**CCR-VIA -- COMITATO DI COORDINAMENTO REGIONALE PER LA
VALUTAZIONE D'IMPATTO AMBIENTALE**

Giudizio n° 5078 del 01/10/2026
Prot. n. 0048075 del 05/02/2026

Ditta Proponente: DECO SpA

Oggetto: Istanza per il rilascio del Provvedimento Autorizzatorio Unico Regionale in materia ambientale ai sensi dell'art. 27-bis del D.Lgs. 152/2006 e ss. mm. e ii. relativo al progetto «Discarica "Grasciano 2" in loc. Casette di Grasciano di Notaresco (TE) – Progetto di Ampliamento mediante la realizzazione del 3° lotto»

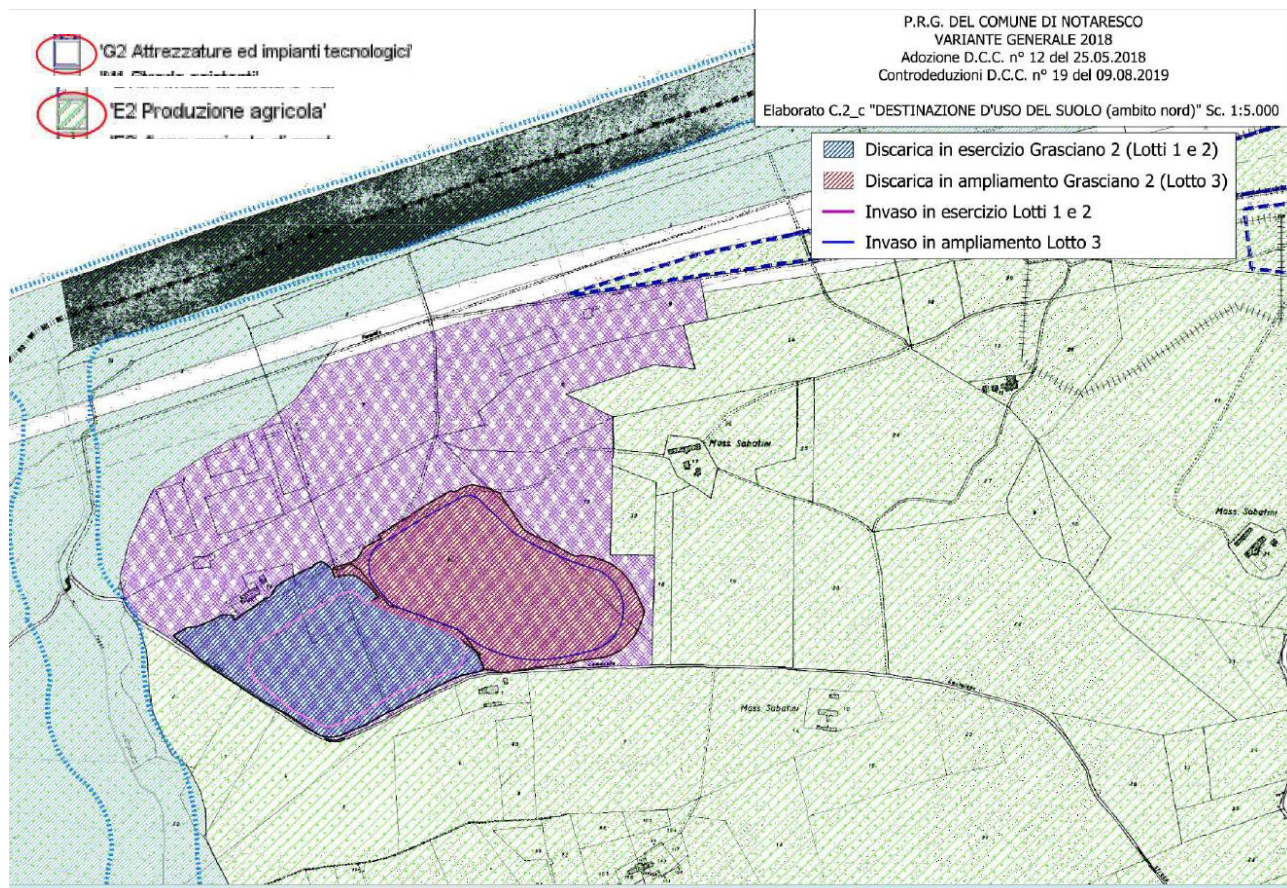
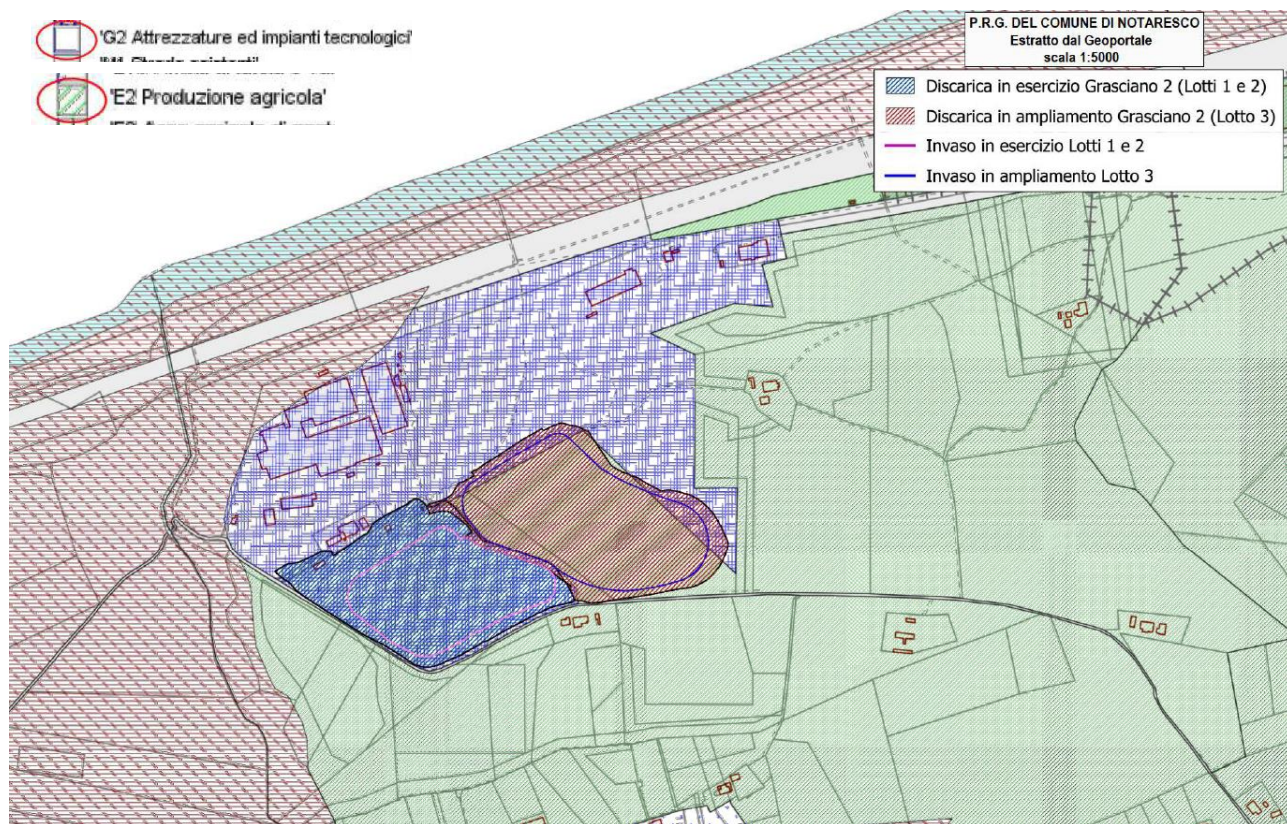
Considerato che l'area di intervento ricade in parte all'interno della zona E "Zone agricole e territorio rurale", sottozona E2 (produzione agricola) e che in relazione a tale aspetto il Comune, con nota prot. n. 271488 del 01/07/2026, ha comunicato che: *"In merito alla variante urbanistica, si evidenzia che la Delibera di approvazione della Variante Generale ha accolto solo parzialmente le osservazioni della Ditta proponente, subordinando espressamente l'efficacia della trasformazione urbanistica all'approvazione della derubricazione del vincolo PAI da parte della Regione. Tale de-perimetrazione avrebbe dovuto tassativamente intervenire prima dell'approvazione definitiva della Variante Generale (vedi allegato 2 — Controdeduzione all'osservazione alla Variante al PRG). Poiché la Variante Generale è stata approvata in via definitiva in data 01/09/2021 con Delibera di Consiglio n. 18 e a tale data il vincolo di pericolosità da frana era ancora pienamente persistente, la condizione sospensiva non si è verificata. Di conseguenza:*

- *Stato attuale: l'area mantiene a tutti gli effetti la destinazione urbanistica agricola ("Zona E2 — produzione agricola");*
- *Insubordinazione futura: Anche nell'ipotesi in cui il procedimento PAI dovesse perfezionarsi in futuro, la destinazione d'uso rimarrà agricola, come stabilito dalla clausola di salvaguardia della delibera ("in assenza della stessa varrà in sede di approvazione definitiva la destinazione d'uso dei suoli adottata");*

Considerato che il criterio di tutela di "Aree di pregio agricolo" del PRGR si applica alle sole aree che nell'ambito dello strumento urbanistico comunale sono a destinazione d'uso "agricola", in tale circostanza il vigente P.R.G.R. prevede valore prescrittivo di "tutela integrale" per le discariche, che invece può assumere criterio di penalizzazione "potenzialmente escludente" a condizione che la discarica sia a servizio di un impianto di trattamento;

- 1. preliminarmente, chiarire se la discarica oggetto di intervento è a servizio dell'impianto di trattamento e, in tal caso, fornire mediante presentazione di una perizia agronomica asseverata, i seguenti chiarimenti:**
 - a. indicare se le colture attualmente presenti presso alcuni terreni oggetto di intervento siano classificabili quali produzioni di pregio IGP/DOP;**

- b. definire univocamente se tali terreni siano espressamente vocati alle predette produzioni di pregio;
 - c. valutare se presente una fascia agricola circostante i lotti di terreno oggetto di intervento, sufficiente a garantire l'eventuale estensione della cultura di pregio presente ed a implementare eventuali opere di mitigazione;

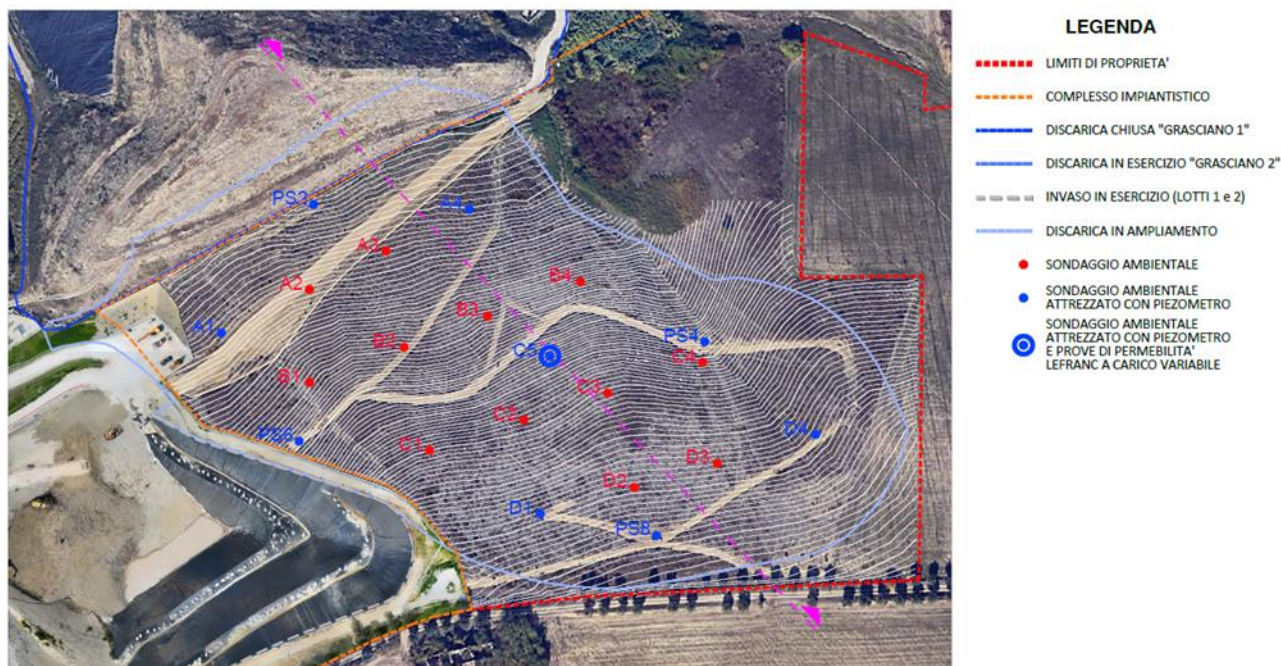
Tenuto conto che è stata comunque rinvenuta la presenza di acque sotterranee nei depositi stratigrafici più superficiali e ritenuto opportuno acquisire i dati di monitoraggio ante-operam;

Considerato l'assetto stratigrafico riportato in allegato 5.3.4 nel quale si evince che la stratigrafia superficiale presenta una litologia a maggiore permeabilità;

6. In relazione alla componente suolo e sottosuolo:
 - a. al fine di verificare se il futuro invaso interessi le porzioni stratigrafiche *“più permeabili”*, è necessario eseguire ulteriori sezioni stratigrafiche longitudinali e trasversali, ognuna delle quali dovrà riportare i profili del futuro invaso;

- b. produrre gli esiti di uno screening analitico delle acque prelevate dai piezometri, le cui modalità di esecuzione dovranno essere preventivamente concordate con ARPA;

Figura 2 – Percorso trasporto fuori sito terre e rocce da scavo

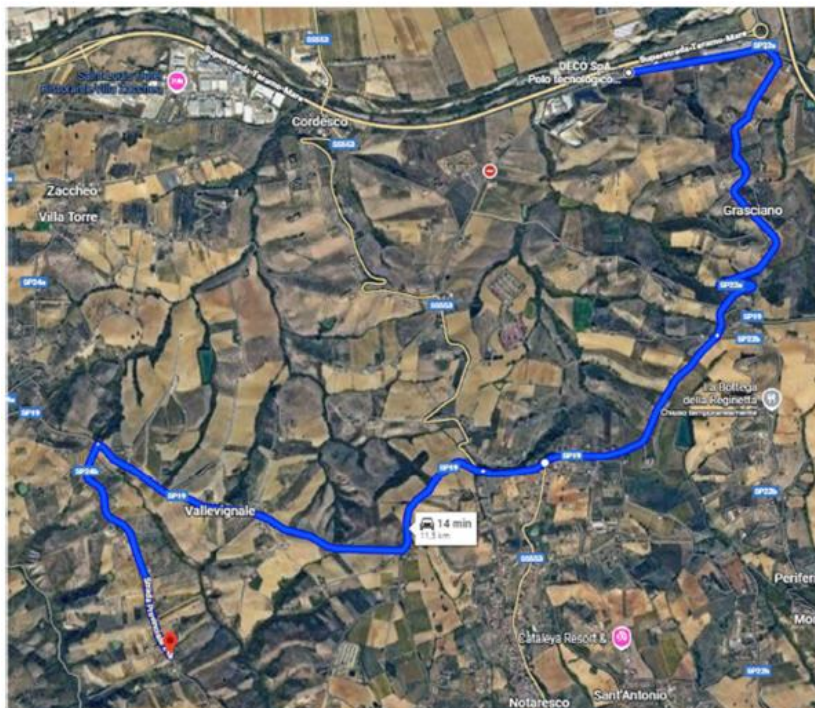
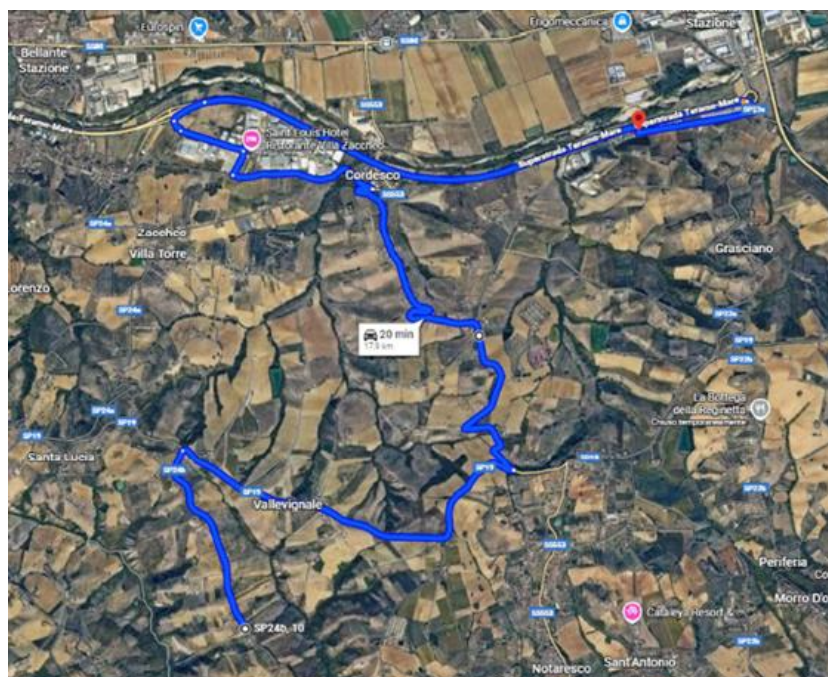
Preso atto che nel SIA non è stato quantificato il traffico relativo alla fase di scavo dell'invaso, né valutati i relativi impatti, anche in coerenza con il progetto proposto dalla ditta New Ecology Srl (cava di destinazione delle terre) e recentemente valutato da questo comitato con Giudizio n. 5060 del 17/09/2026;

7. valutare gli impatti della fase di realizzazione dell'opera che comprenda anche il trasporto fuori sito delle terre e rocce da scavo.

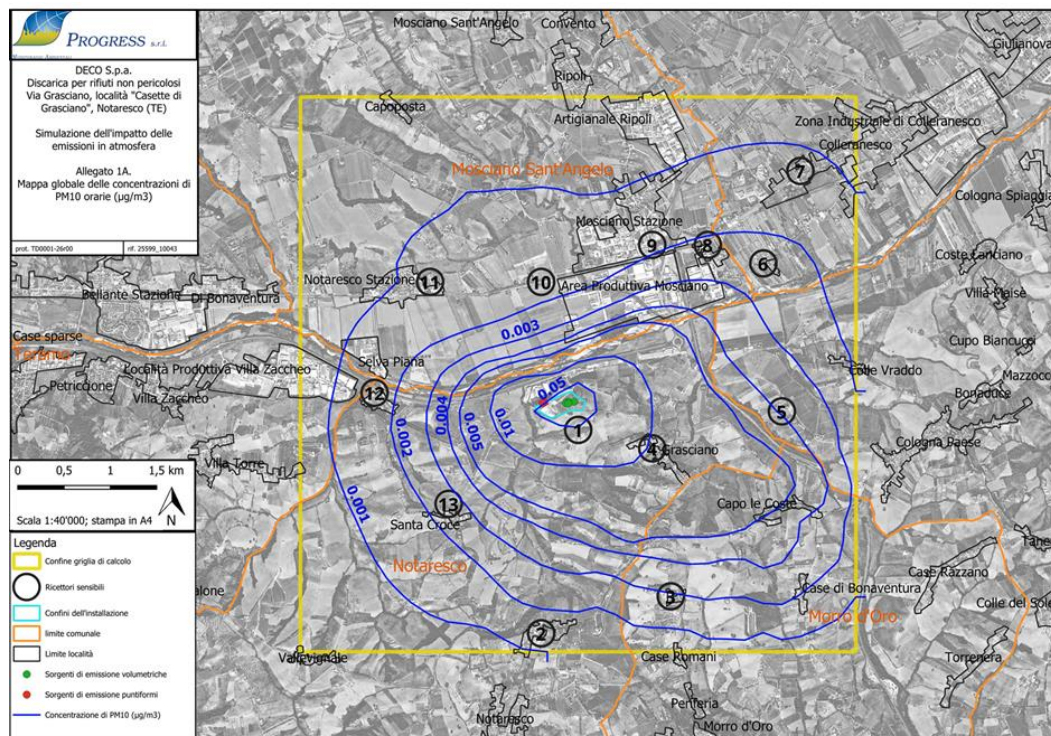
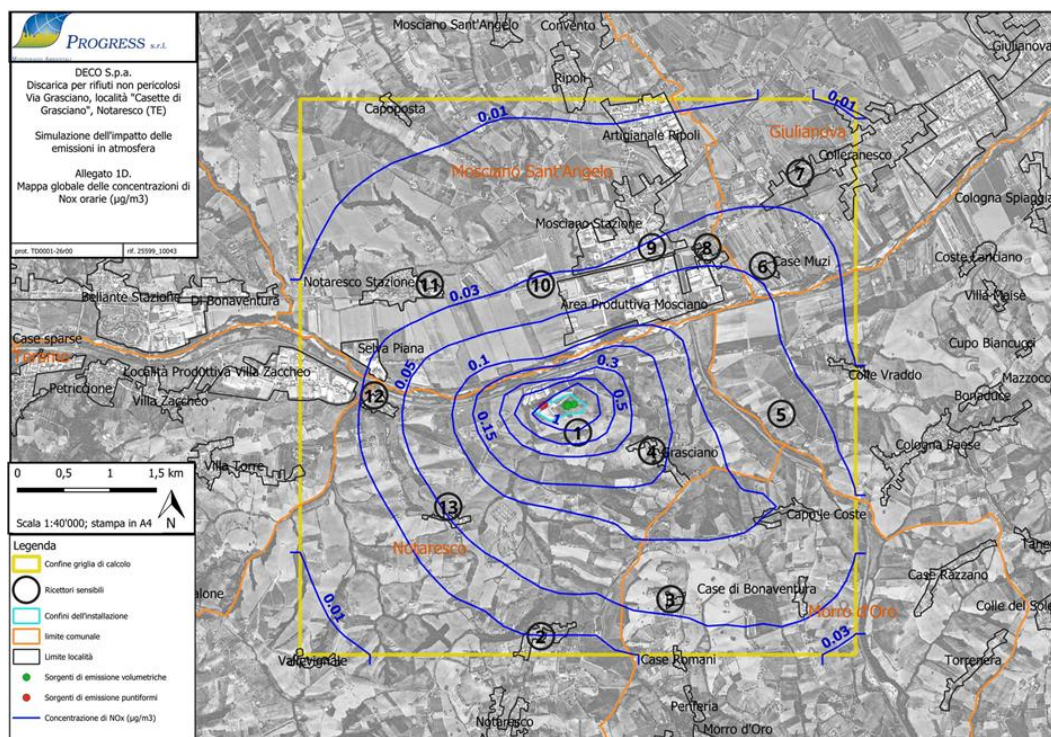
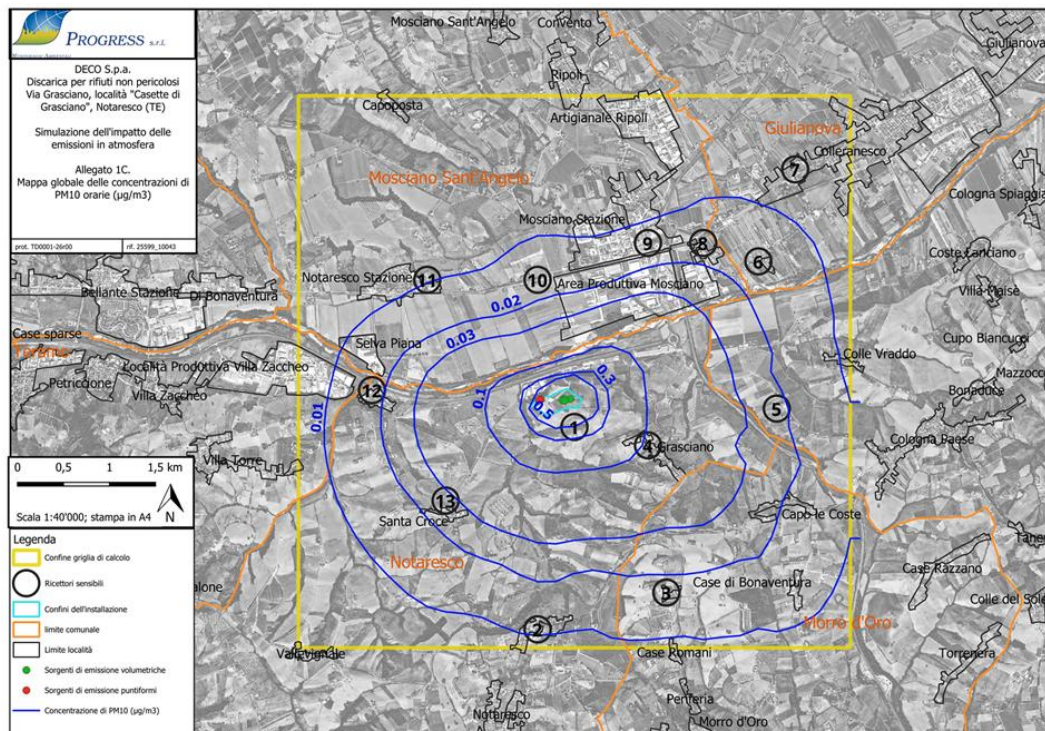
- lo studio, nello scenario 2 (stato di progetto + cumulo), esclude le sorgenti "Esalazione di biogas lotto 1" e "Esalazione di biogas lotto 2" e che tale assunzione risulta non condivisibile in quanto la discarica afferente a tali emissioni è in coltivazione;

- l'individuazione delle sorgenti e i valori di portata odorigena associati, nel QRO, non risultano coerenti con i dati utilizzati nella simulazione;
- negli scenari 3 e 4 (privi di effetto cumulo) non sono individuati i recettori industriali dell'area produttiva di Mosciano Sant'Angelo;

- al recettore 1 "Case sparse comprese tra l'installazione e la località Grasciano", la cui località è classificata come "case sparse" e a cui è attribuita la ZTO "E", è stata assegnata la classe di sensibilità 5 "Aree con manufatti o strutture in cui non è prevista l'ordinaria presenza di gruppi di persone (es.: terreni agricoli, zone non abitate)" e ritenuto, ai sensi della DGR 391/2025, che al suddetto recettore debba attribuirsi la classe di sensibilità 3, trattandosi di case sparse;

5. ai fini della valutazione dell'impatto odorigeno, come indicato in premessa:
 - a. motivare l'esclusione delle sorgenti odorogene identificate nei diversi scenari proposti;

- b. rivalutare la classe di sensibilità del recettore 1;
 - c. includere i recettori industriali (anche se includono sorgenti odorogene) negli scenari in cui non è previsto l'effetto cumulo;
